ENQUÊTE PUBLIQUE RELATIVE A LA DEMANDE D'AUTORISATION AU TITRE DE LA LOI SUR L'EAU PAR LA MAIRIE DE PARIS

Pour le Plan de Gestion Pluriannuel des
Opérations de Dragage (PGPOD)
de l'entité dite « CANAL DE L'OURCQ »

RAPPORT, AVIS ET CONCLUSIONS DE LA COMMISSION D'ENQUÊTE

Schéma hydraulique du canal de l'Ourcq

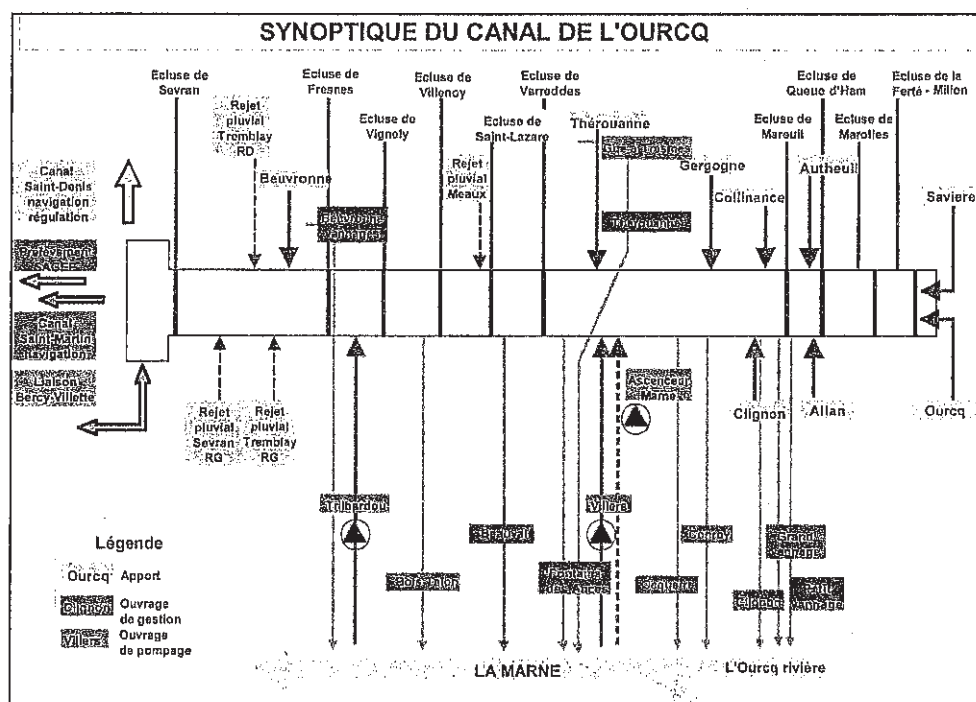
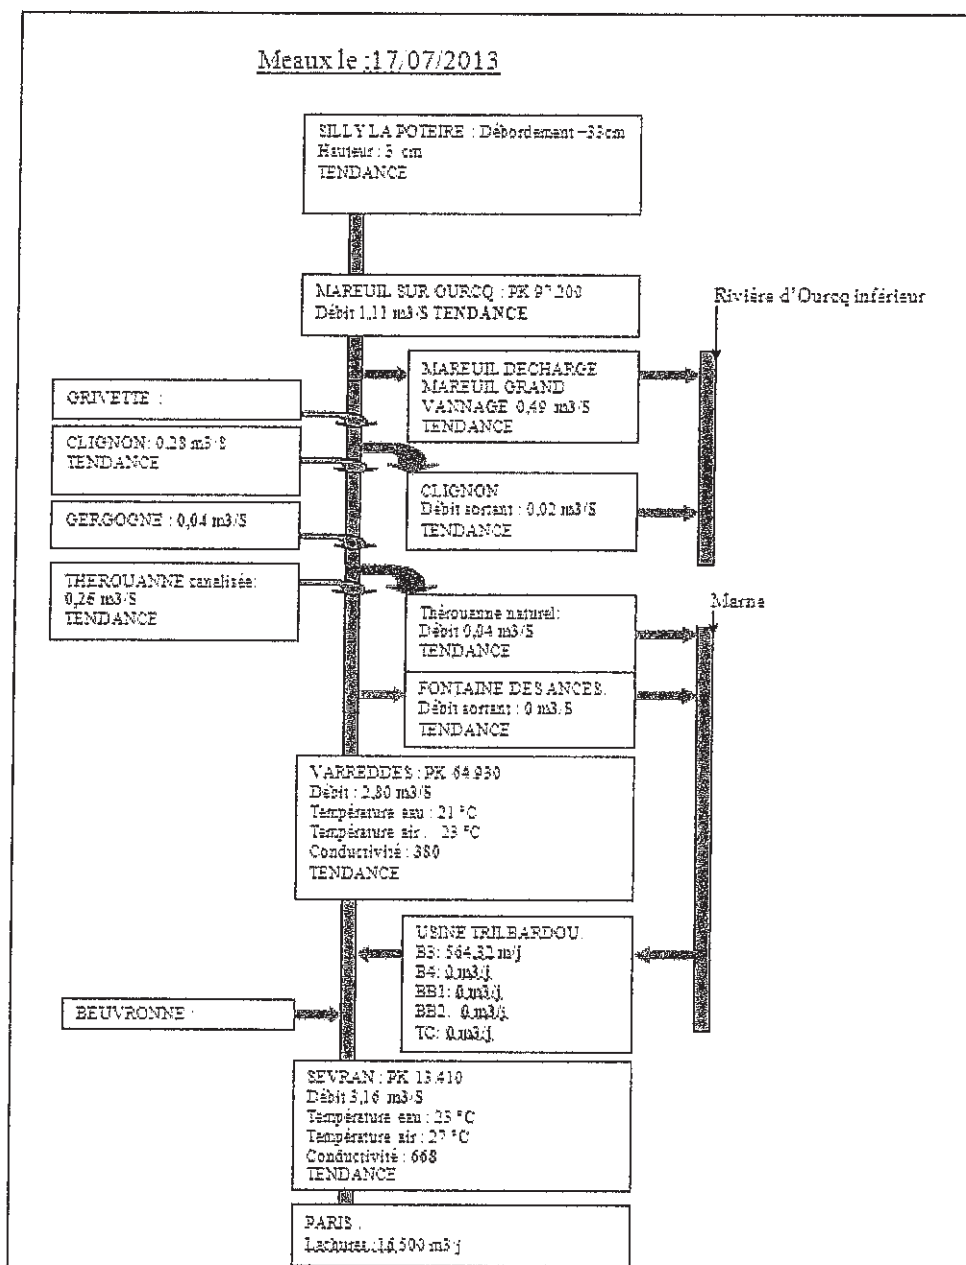
Question N°1 posée à Canaux de Paris

Réponse de Canaux de Paris

Six débitmètres ont été installés sur les sites suivants :

- Canal de dérivation de la Théroouanne,
- Cours inférieur de la Théroouanne (en aval du vannage),
- Canal du Clignon,
- Rivière de l'Ourcq inférieure (en aval du vannage),
- Rivière de l'Ourcq (sous le pont de Mareuil),
- Canal de dérivation de la Gergogne.

Données issues du superviseur hydraulique, 17/07/2013
